METRO_CLEARANCE_AUDIT · accesos de Metro y Cercanías

La banda de 5,5 m usada en 03B (D03B-02) se AUDITA, no se asume como obligación normativa. Se mide la distancia real al elemento de proyecto más próximo y el ancho libre frontal.

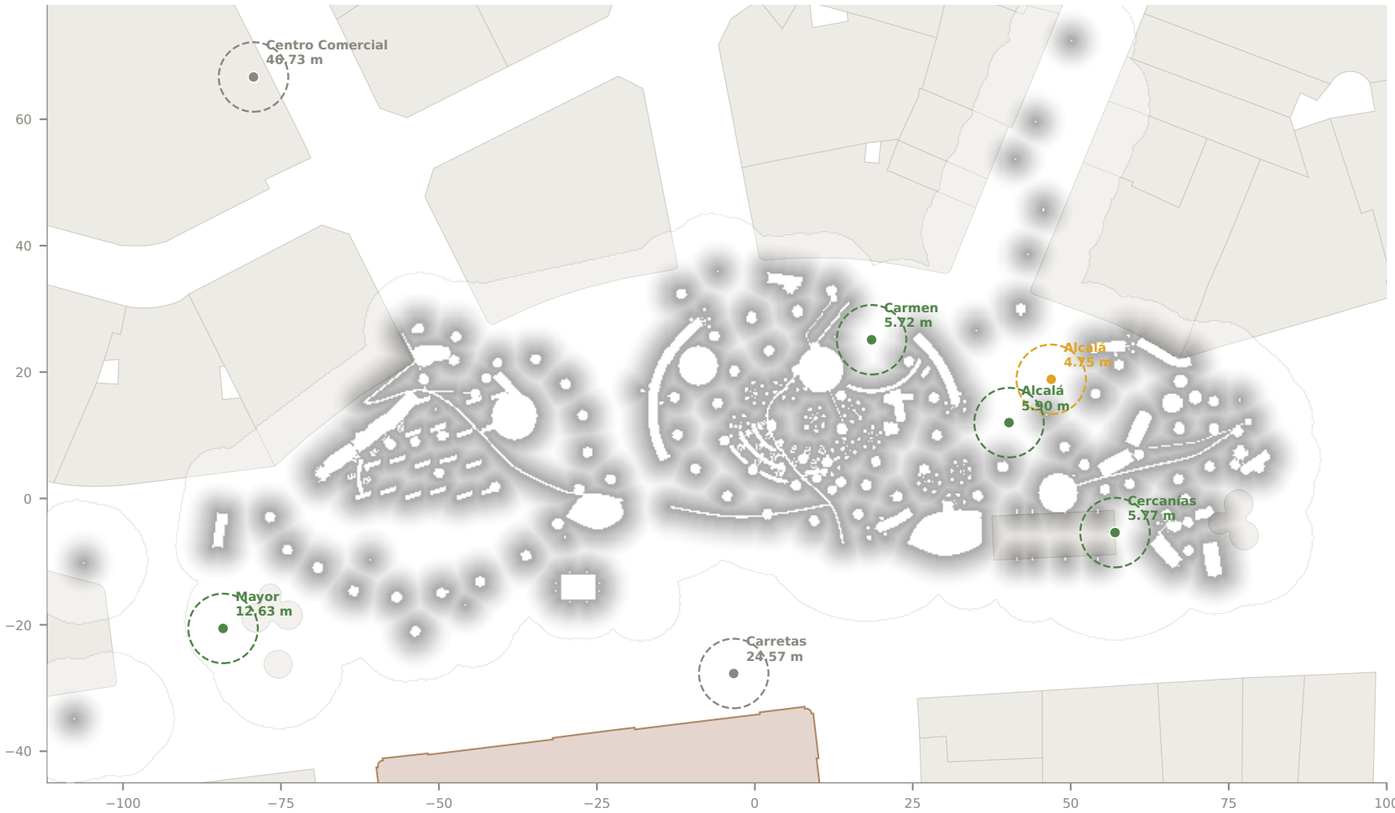
Alcalá ▸ LAB02 4.75 m (z0.0)

INTERPRETACIÓN. La exclusión de 5,5 m (D03B-02) se aplicó a discos y mástiles, pero la vegetación E02 y las piezas menores se implantaron después con reglas propias. ACCIÓN PENDIENTE: contrastar con el criterio real de Metro de Madrid (evacuación, ventilación, accesos de emergencia y mantenimiento) antes de mover nada. La banda de 5,5 m NO se interpreta aquí como obligación normativa.
